3階 配線図 (非常照明・誘導灯設備)

屋階 配線図 (非常照明・誘導灯設備)

名称	電気設備工事 非常照明・誘導灯設備 (防災-5) 3階,屋階 配線図	縮尺	1:100	図面 NO.	E-018	設計 NO.	承認
設計年月日	96.2.20	整理 NO.	担当課長	担当	製図

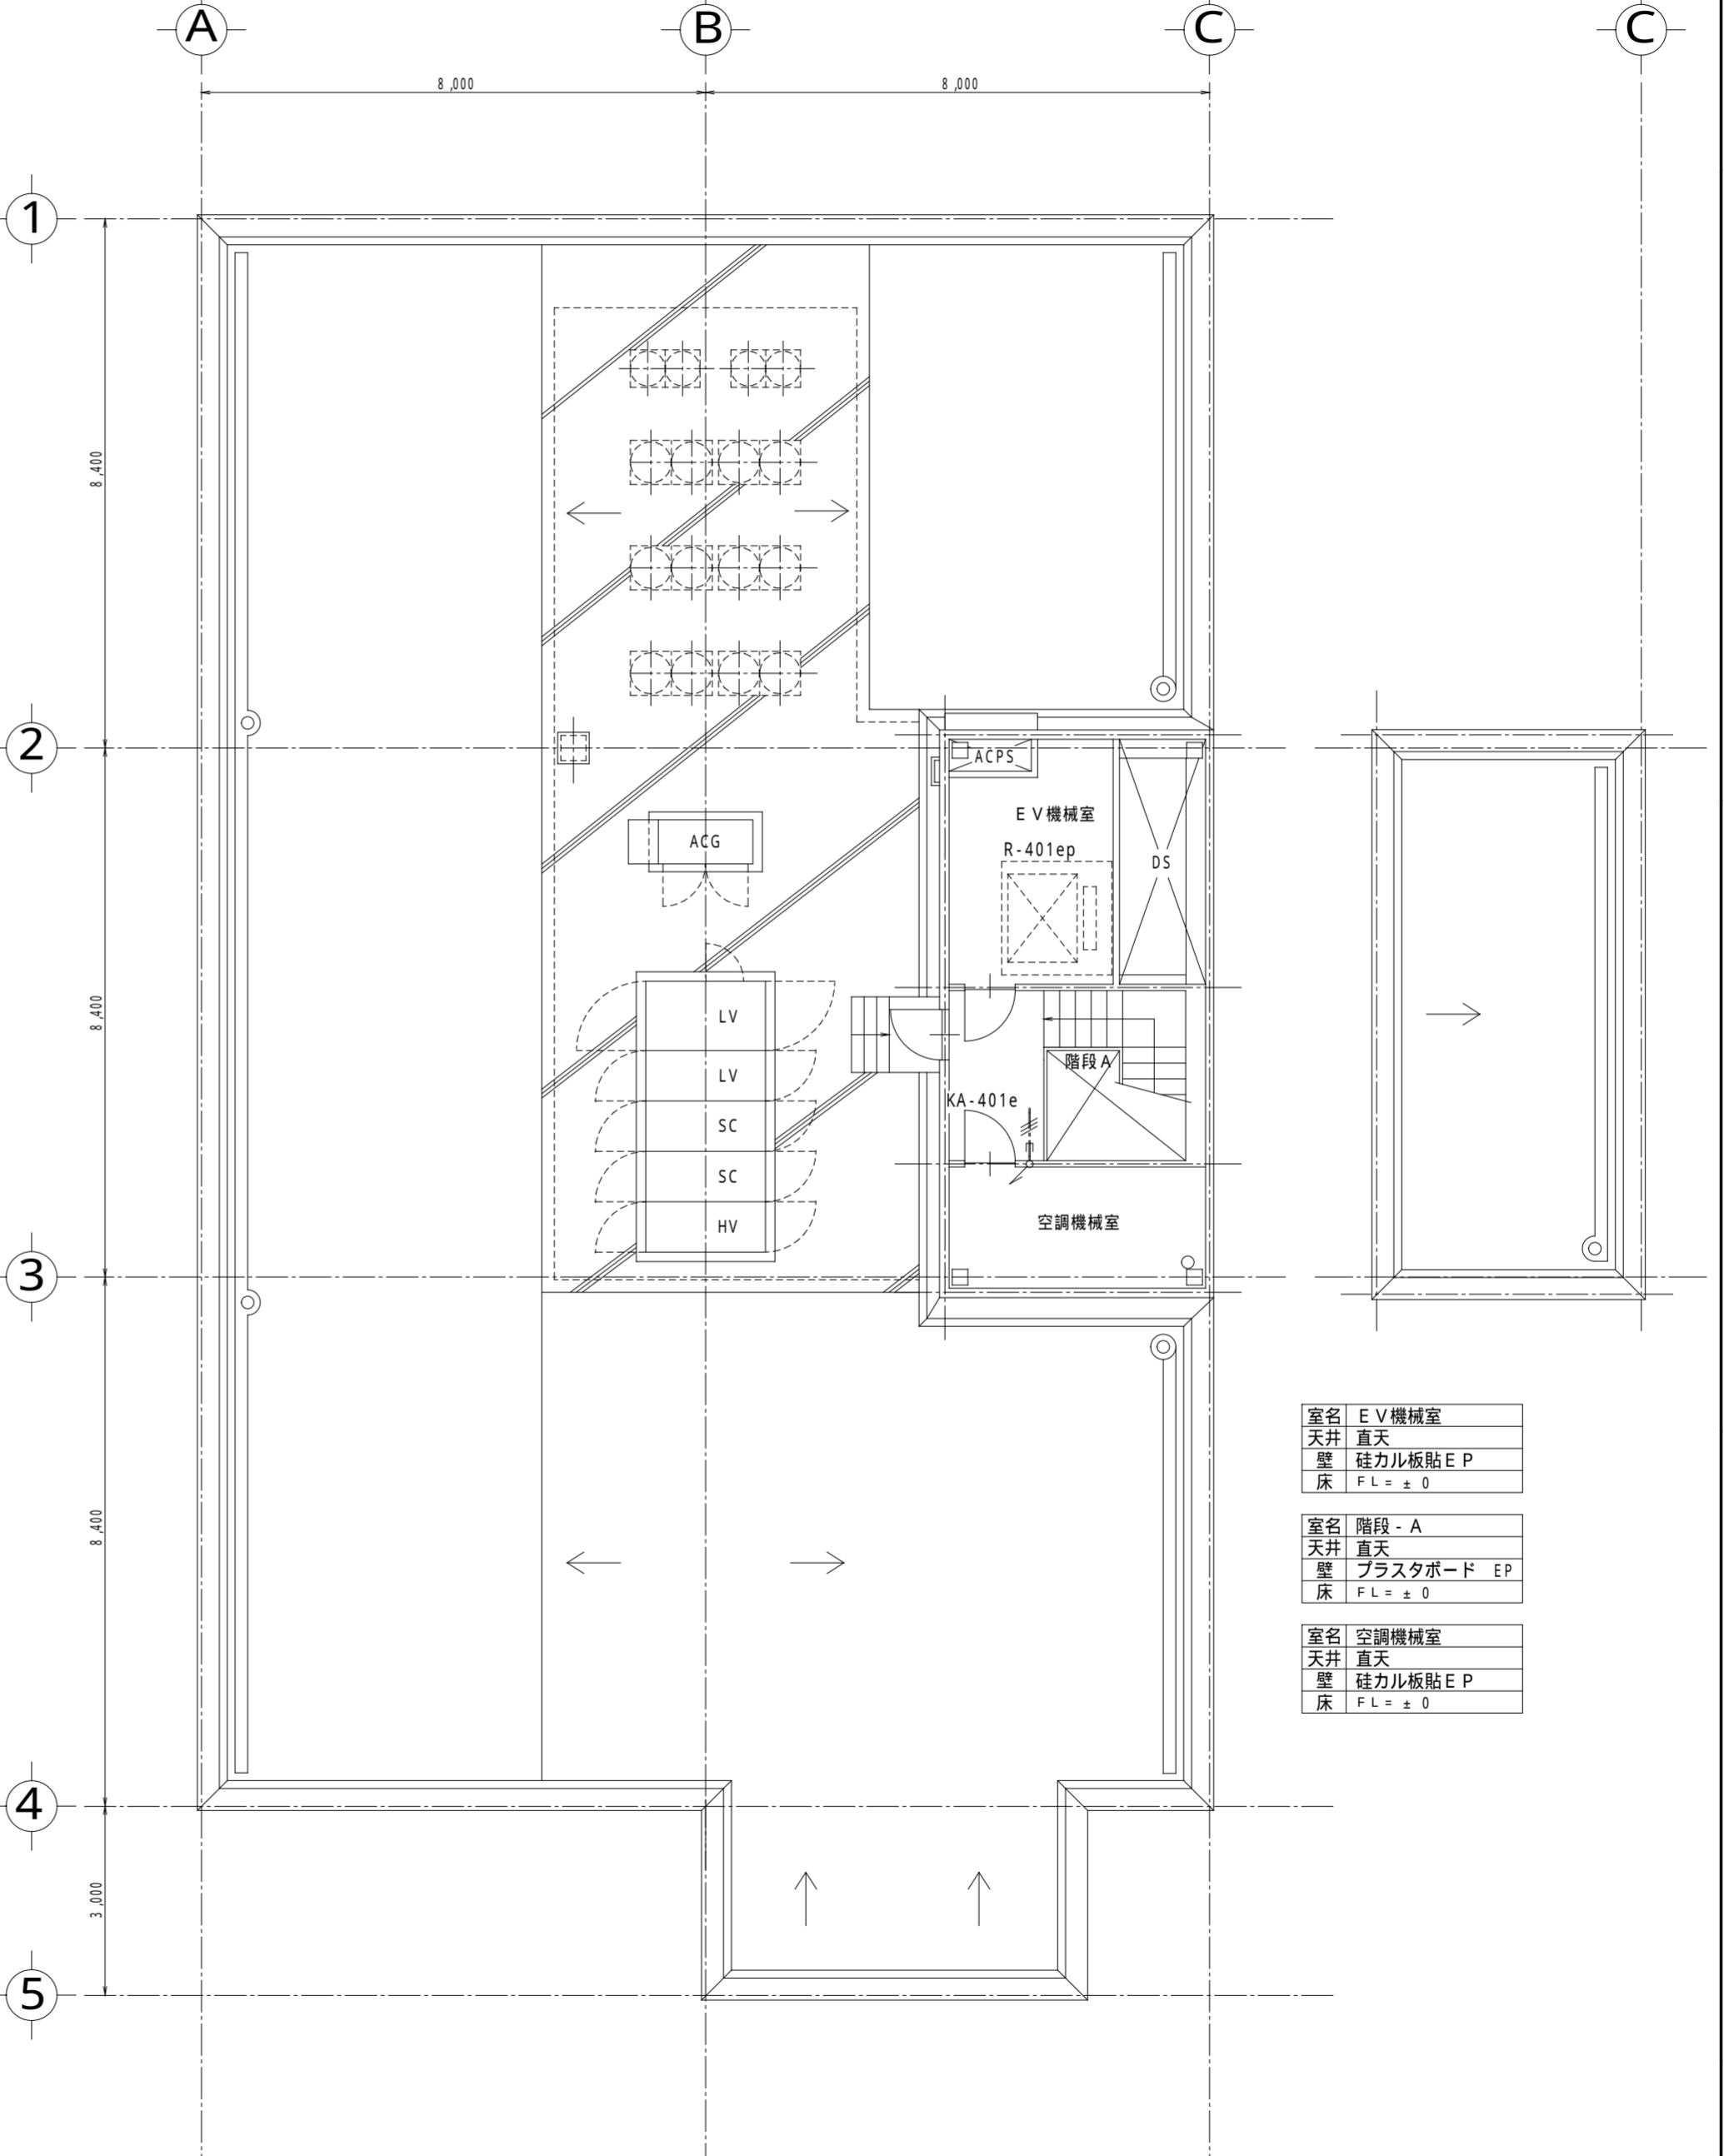
訂正

2.2.2	A階段 X1-101 X2-101に変更	.	.	.	.
.	.	.	.	.	.
.	.	.	.	.	.
.	.	.	.	.	.
